Würdigungsvorschläge zu den bis zur öffentlichen Auslegung der Planung vorgebrachten Stellungnahmen

1. Frühzeitige Öffentlichkeitsbeteiligung gemäß § 3 Abs. 1 BauGB vom 17.08.2020 bis einschließlich 04.09.2020 Aus Gründen des Datenschutzes werden keine Namen genannt. Die Anregungen sind nach Themenblöcken zusammengefasst. Stellungnahmen <u>mit planungsrelevanten Hinweisen:</u> Vier Bürger*innen haben Stellung genommen. Die Stellungnahmen wurden zusammengefasst und gemeinsam gewürdigt.	Datum 24.08.2020 09.09.2020 10.09.2020 26.09.2020

Schnitt durch das geplante Mehrfamilienhaus

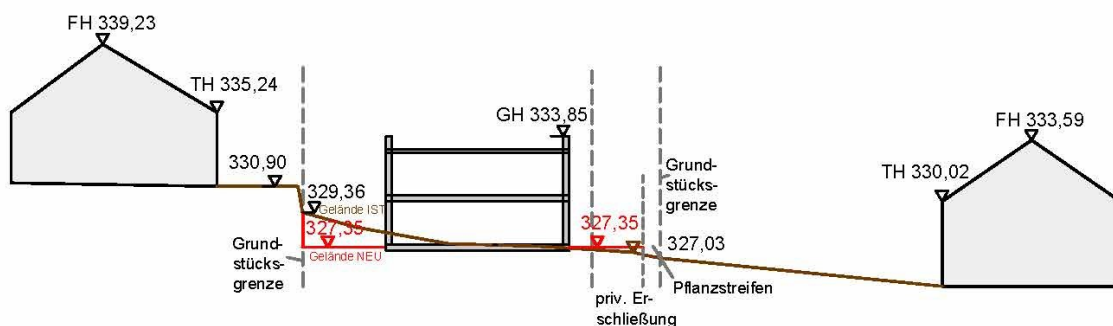
1.1 Stellungnahme: Mehrere Bürger geben zu bedenken, dass die Höhe der geplanten Bebauung, insbesondere des geplanten Mehrfamilienhauses im Bereich der Neuenhofer Straße mit zwei Geschossen plus Staffelgeschoss die Bestandsgebäude deutlich überragen würde. Außerdem sollten die Gebäudeabstände zu der Reihenhausbauung geprüft werden.

Würdigungsvorschlag zu 1.1: Die Stellungnahme wird zur Kenntnis genommen und teilweise gefolgt. Im folgenden Planverfahren wurde die Höhenentwicklung der neuen Bebauung anhand weiterer Entwurfskonzepte und Schnitte geprüft. Der Bebauungsplan soll weiterhin verbindliche Aussagen zur maximalen Gebäudehöhe enthalten. Aufgrund der Regelungen der aktuellen Landesbauordnung wird auf dem Grundstück Neuenhofer Straße 32a und b nicht nur die Anzahl an Vollgeschossen, sondern die maximale Gebäudehöhe festgesetzt, um sicherzustellen, dass die neuen

Gebäude dem städtebaulichen Konzept entsprechend gebaut werden und sich in die vorhandene Umgebung einfügen. Die Reihenhäuser südlich des Planbereiches weisen eine maximale Gebäudehöhe von 339,25 ü NHN auf. Die geplanten Gebäude auf dem Grundstück Neuenhofer Straße 32a und b erhalten unterschiedliche maximale Gebäudehöhen, aufgrund der unterschiedlichen Gebäudetypen und des nach Westen abfallenden Geländes. Das geplante Mehrfamilienhaus an der Neuenhofer Straße soll eine maximale Gebäudehöhe von 338,6 ü NHN und die dahinterliegenden Einzelhäuser eine maximale Gebäudehöhe von 332,85 ü NHN bis 333,85 ü NHN aufweisen (s. Bebauungsplanentwurf). Das Mehrfamilienhaus ist somit gut einen halben Meter niedriger als die südlich angrenzenden Reihenhäuser. Die westlich des Mehrfamilienhauses geplanten Einzel- oder Doppelhäuser sind ca. 4,5 bis 6,5 m niedriger als die südlich angrenzenden Reihenhäuser.

Die Baugrenzen wurden so gewählt, dass im Bereich des geplanten Mehrfamilienhauses zur südlichen Grundstücksgrenze ein vier Meter breiter Abstand eingehalten wird. Im Bereich der geplanten Einzel- und Doppelhäuser werden drei Meter Abstand einhalten. Eine Überschreitung der Baugrenzen für Terrassen oder untergeordnete Gebäudeteile ist nicht zulässig.
